FACO

Site de la Hunaudière Commune de Vaiges (53)

Dossier de demande d'autorisation environnementale

Mémoire relatif à l'avis de la MRAE

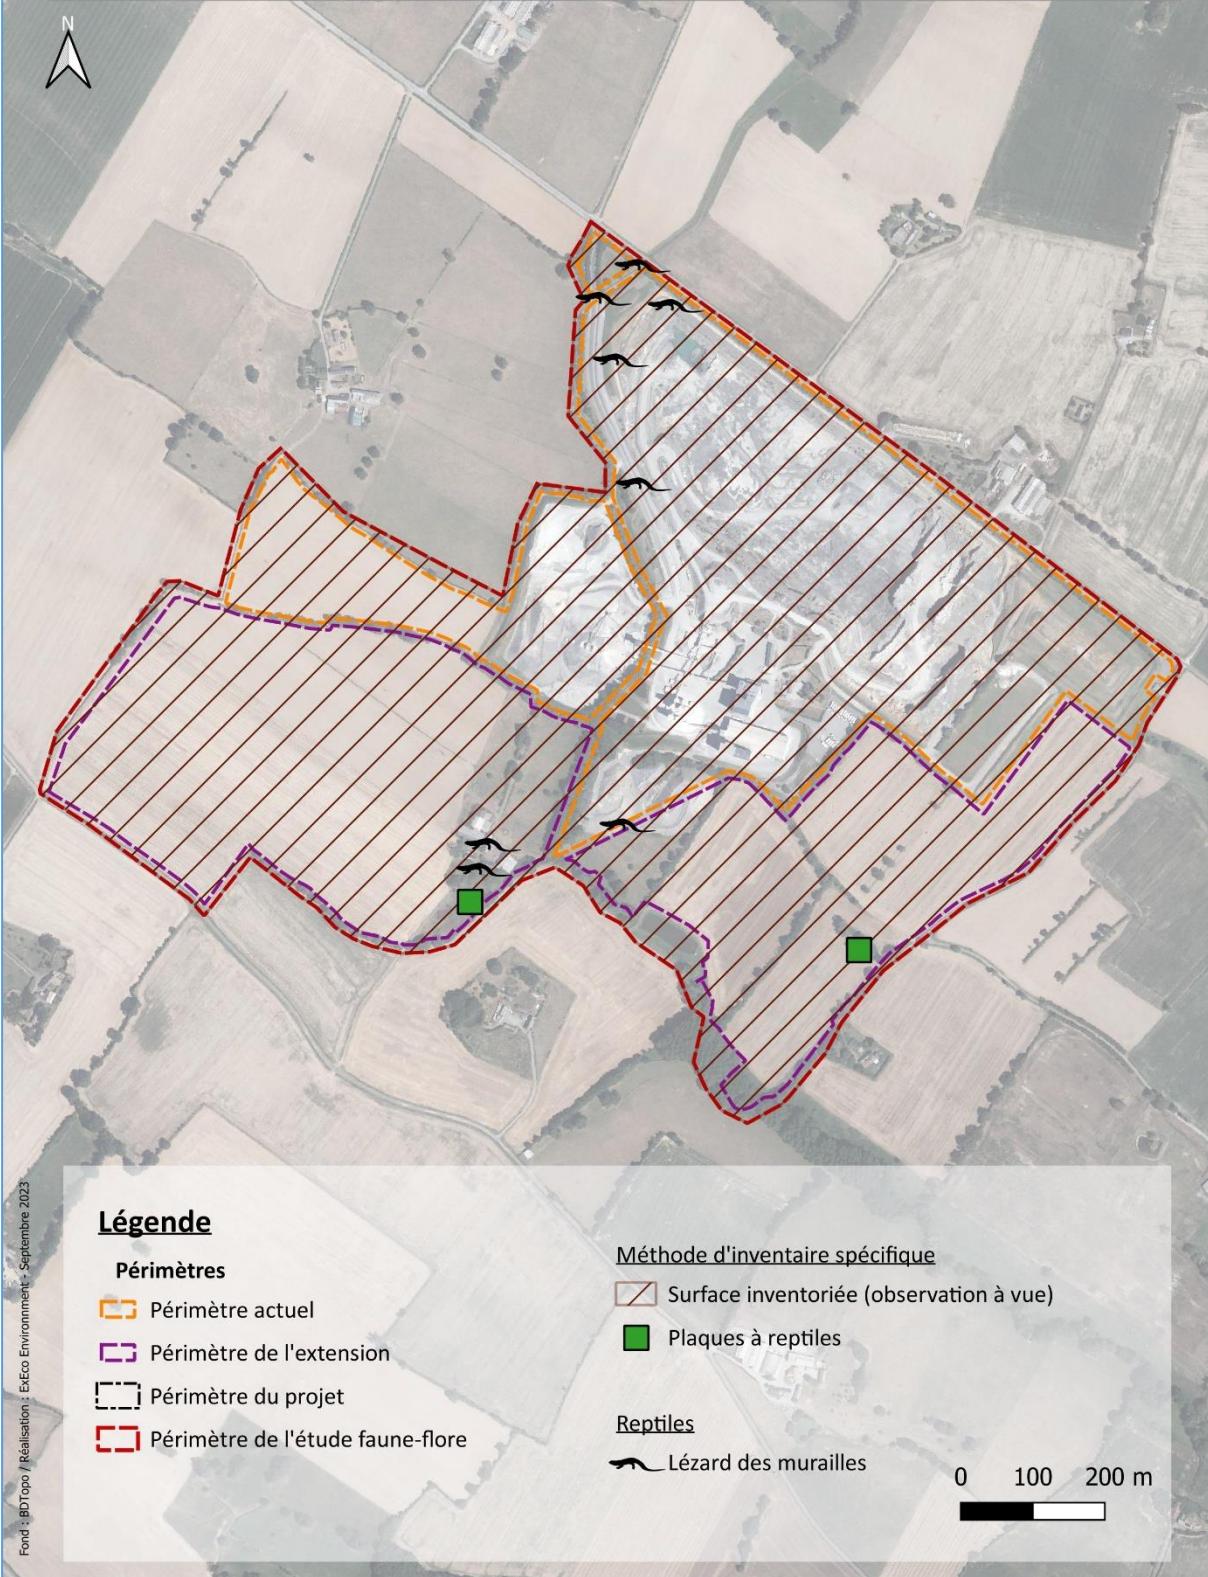
La MRAe recommande de compléter les inventaires faune-flore sur l'ensemble du périmètre du projet et de mieux justifier de l'absence de zones humides au droit du périmètre de la future fosse d'extraction ouest.

A titre d'exemple, une amélioration des cartes a permis de mettre en avant la caractérisation des zones avec observations et les zones d'intérêt. **Les cartes de présentation des méthodes et résultats pour les groupes « oiseaux » et « reptiles »** ont été refaites afin de faire apparaître la surface inventoriée (**mettre en avant le fait que toute la surface du site a fait l'objet d'inventaires spécifiques**), et les zones de fréquentation pour les oiseaux (pour montrer les zones d'intérêt pour l'avifaune).

- En dehors de ces zones de fréquentation, les contacts d'oiseaux, très peu nombreux, n'ont pas prouvé une utilisation du site pour leur cycle biologique.
- Toutes les données de reptiles ont été mentionnées (tous les points ont été reportés sur la carte, s'il n'y a pas de point, il n'y a pas eu de reptile détecté).

Linéaires complémentaires compensatoires

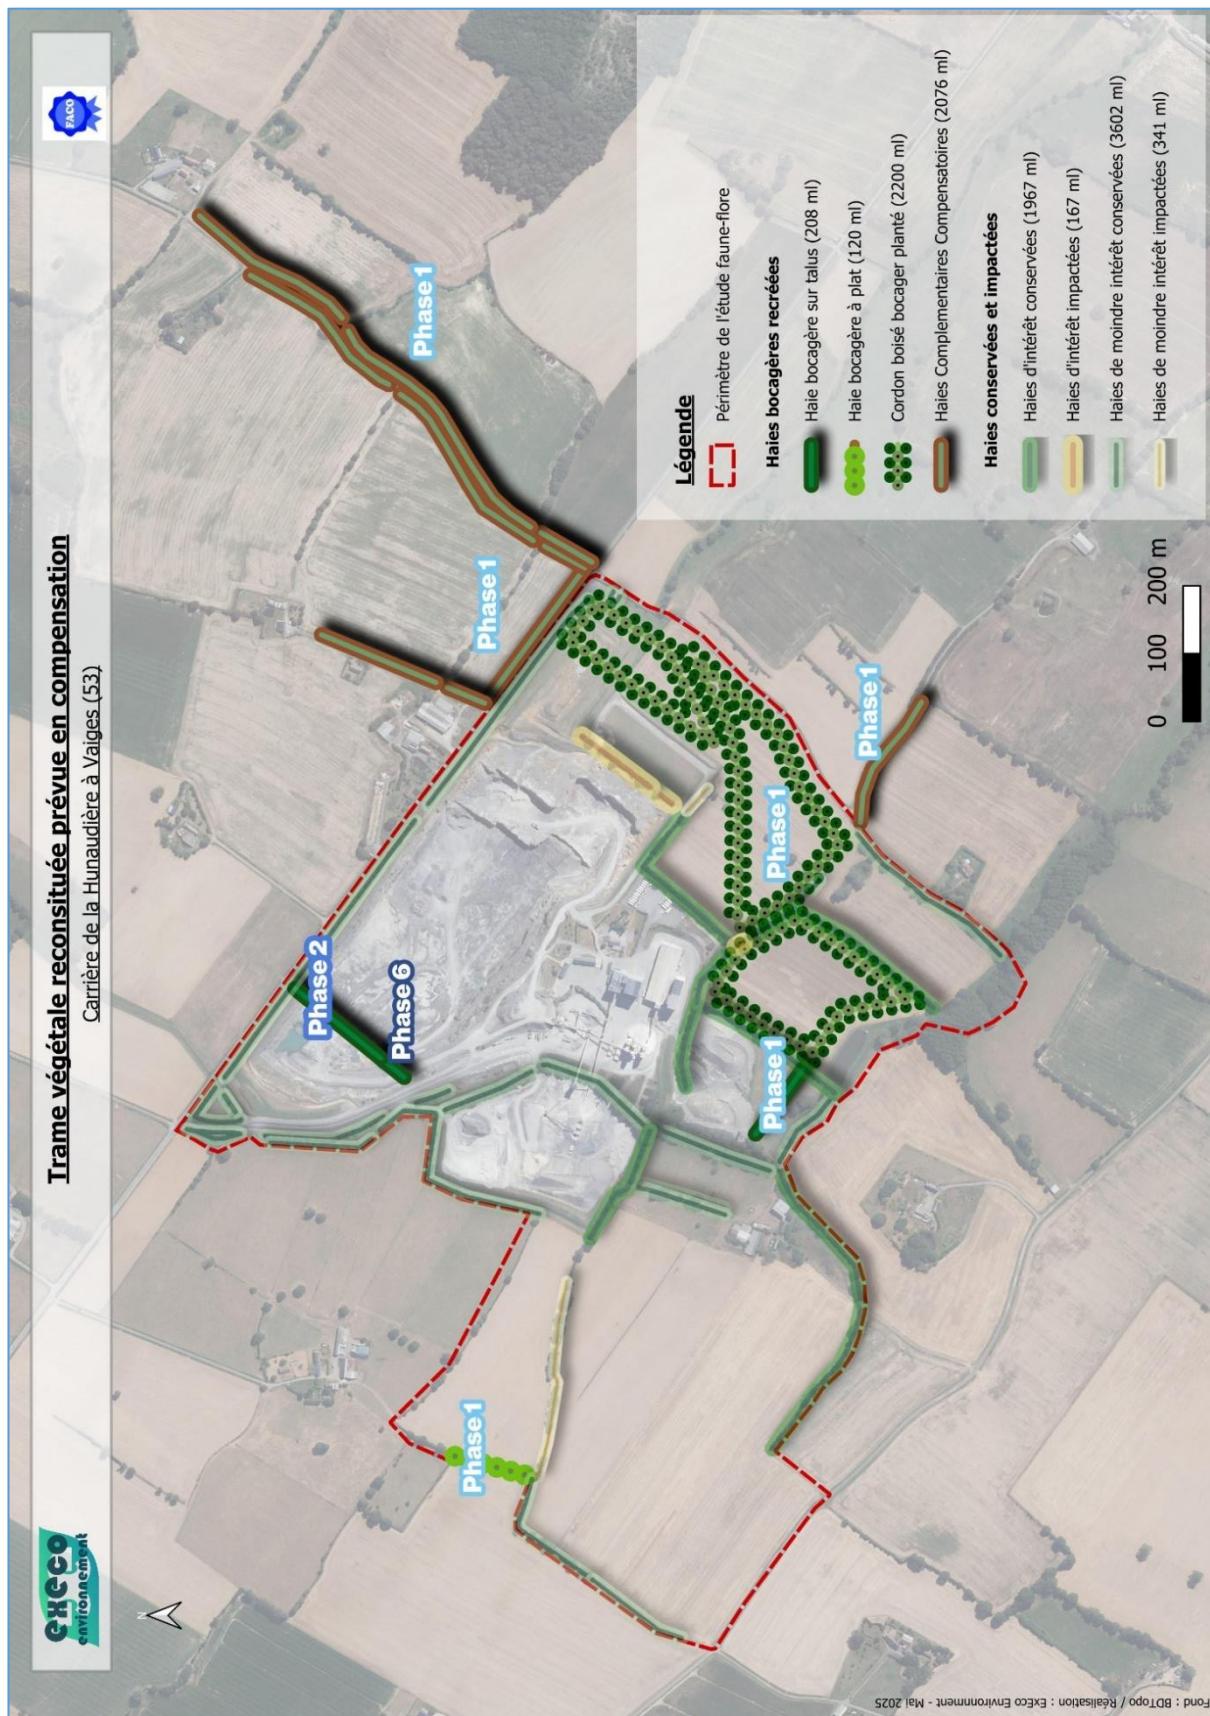
- *de justifier d'une analyse approfondie et complète des incidences et des mesures pour éviter et réduire les impacts sur les espèces protégées, et de caractériser clairement l'impact résiduel sur ces espèces;*
- *d'approfondir l'analyse des incidences et mesures ERC sur les haies à détruire ;*

Par ailleurs, des haies complémentaires ont été ajoutées aux plantations prévues en mesure compensatoire.

Ces haies vont être installées en dehors du site du projet, au nord-est et à l'est de la carrière afin de continuer et de renforcer le corridor renforcé par les cordons boisés. Ces linéaires de haies (2076 mètre

linéaire) respectent le ratio 1 pour 5 (qui s'élève à 1 pour 9 si l'on prend en compte les cordons boisés prévus et maintenus dans le cadre du projet).

A noter que le double linéaire de haies sur la partie Nord-Est s'effectuerait de part et d'autre d'un chemin, peu emprunté, et donc propice en termes de biodiversité (peu de risque de collision).

Les linéaires complémentaires et leur mesure en mètre sont figurés sur la carte ci-dessous.

Filet "anti-intrusion" pour éviter le passage de la faune sur le chantier

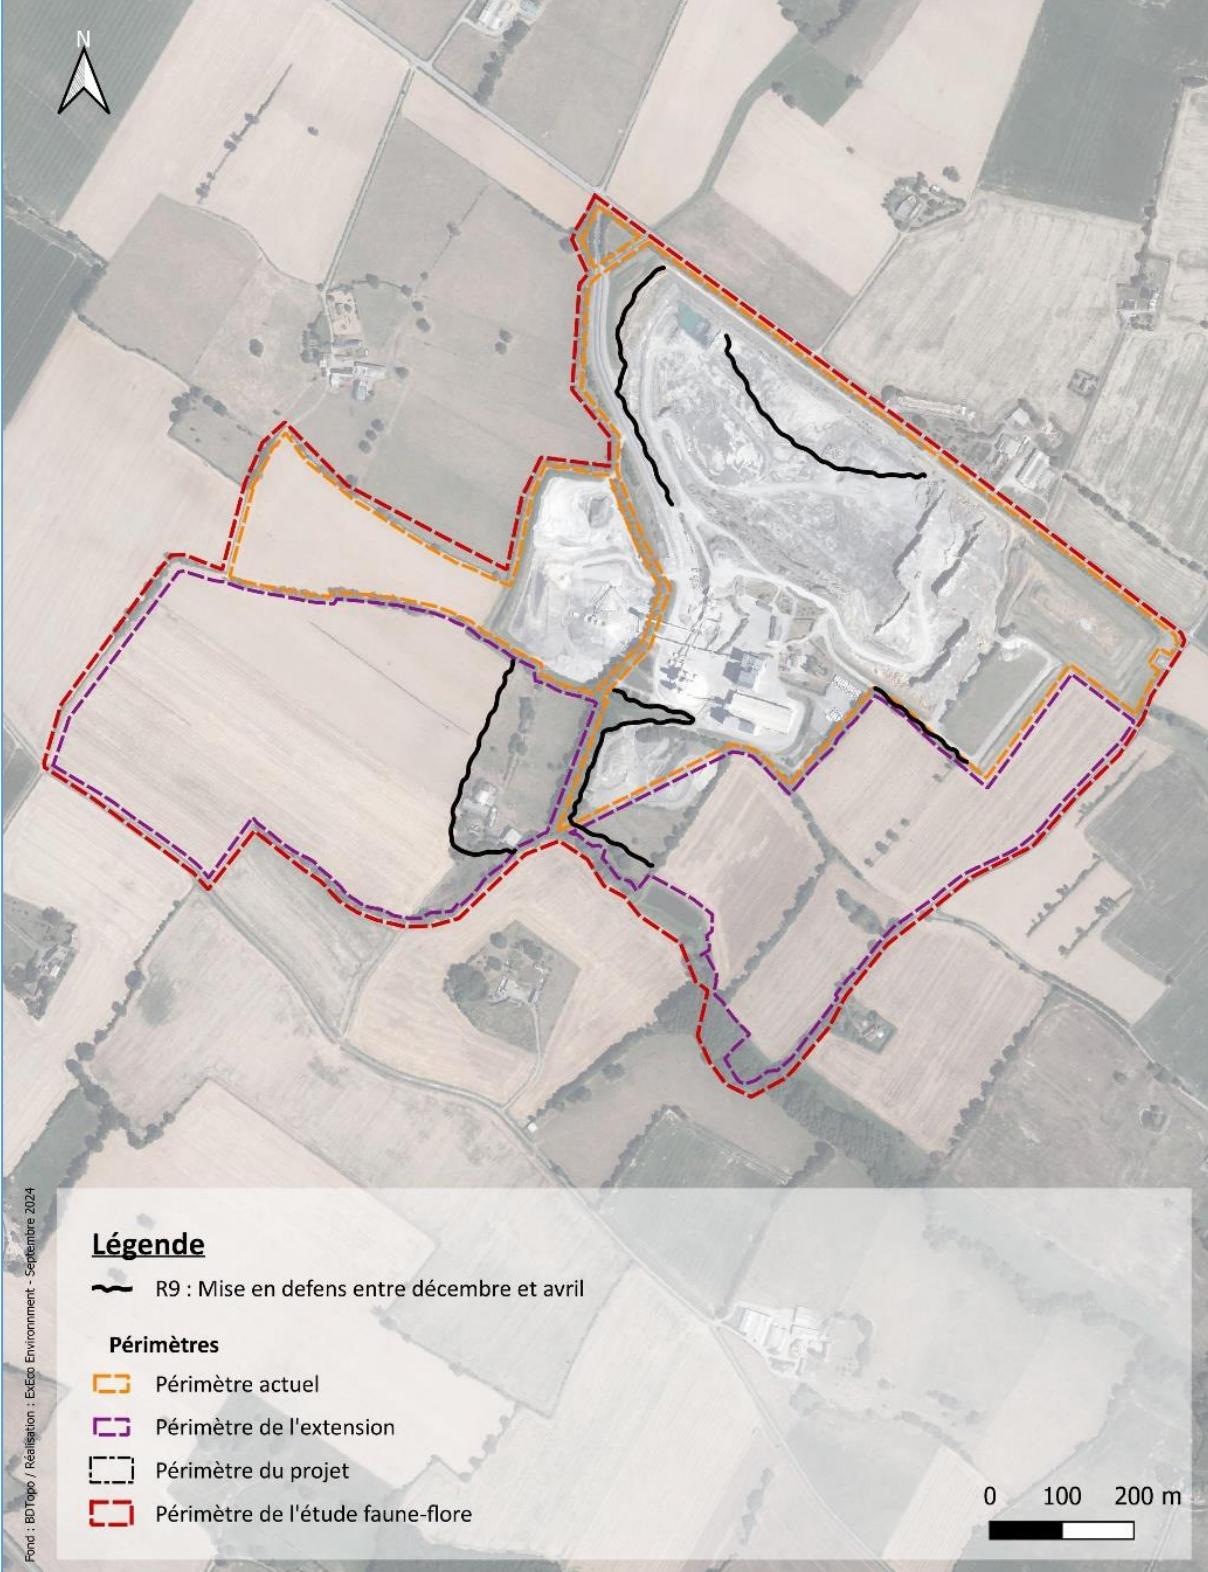
- *de préciser les mesures mises en œuvre pour préserver en phase chantier l'ensemble des habitats à enjeux identifiés et les zones humides inventoriées ;*
- *de compléter le dispositif de suivi en fonction des inventaires faunistiques ;*
- *de renforcer les garanties de pérennité de toutes ces mesures, y compris dans le cadre de la remise en état du site après cessation d'exploitation ;*
- *d'approfondir l'évaluation des incidences Natura 2000, par une démonstration consolidée d'absence d'incidences du projet sur les habitats et les espèces d'intérêt communautaire des sites Natura 2000 les plus proches.*

Dans le cadre du projet, la mesure E3 prévue dans le volet faune-flore de l'étude d'impact prévoit une bande de recul plus importante, de 20 à 30 m le long de la bordure sud de l'extension est. Cette mesure est associée aux zones de mise en défens prévues pour protéger les zones humides identifiées dans ce secteur, notamment vis-à-vis des futures zones de remblais.

Par ailleurs, dans le cadre de la recevabilité, la mesure R9 a été proposée pour renforcer la préservation des habitats et zones humides en phase chantier : elle vise à mettre en défens des zones favorables à la petite faune en période sensible lors des travaux (période de reproduction pour les amphibiens, période de léthargie pour les reptiles). Cela revient à protéger les fonds de fouille en eau, les merlons végétalisés entre décembre et avril. Un filet bas anti-intrusion pour les espèces rampantes doit être mis en place entre ces espaces et le chantier (notamment à proximité des zones protégées définies en mesures d'évitement) afin de limiter l'introduction d'espèces sur le chantier. Cela revient à positionner des filets aussi autour du corridor caractérisé par le ruisseau de Langrotte et de la zone de quiétude à vocation écologique, le but étant de protéger le corridor et ses espèces. La position des filets, notamment dans les fonds de fouille, sera évolutive dans le temps en phase travaux puisqu'elle suivra l'avancement et la modification du milieu. La carte ci-dessous indique la position des filets : leurs emplacements ont été définis en prenant en compte les observations d'individu, la présence de leur habitat préférentiel, les corridors écologiques et l'emplacement des travaux. Une mesure de suivi spécifique (SEO.D : Suivi de la mise en défens des habitats sensibles) vient compléter les suivis écologiques (C.4.1.) dans le volet faune-flore.
